Number	G7-1
Score	44 / 487
Rank	39位

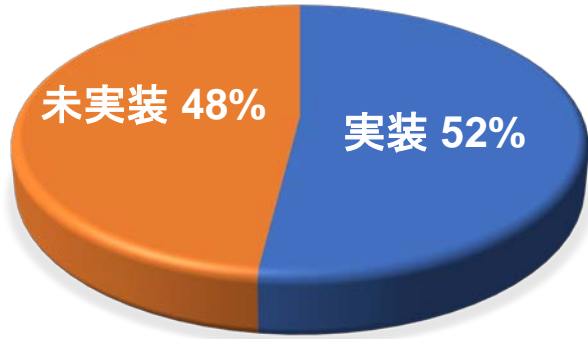
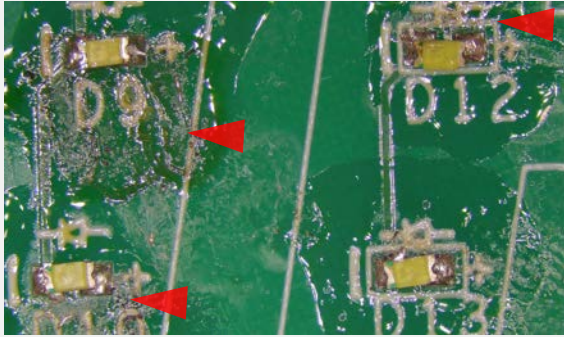
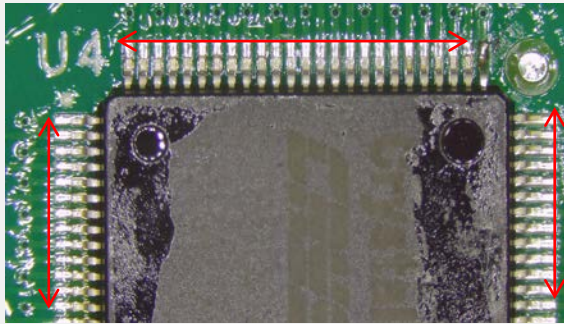
減点ポイント(不良例)

FOD
IPC-A-610G 10.6.2を参照

はんだ不足
IPC-A-610G 8.3.5を参照

FOD
IPC-A-610G 10.6.2を参照
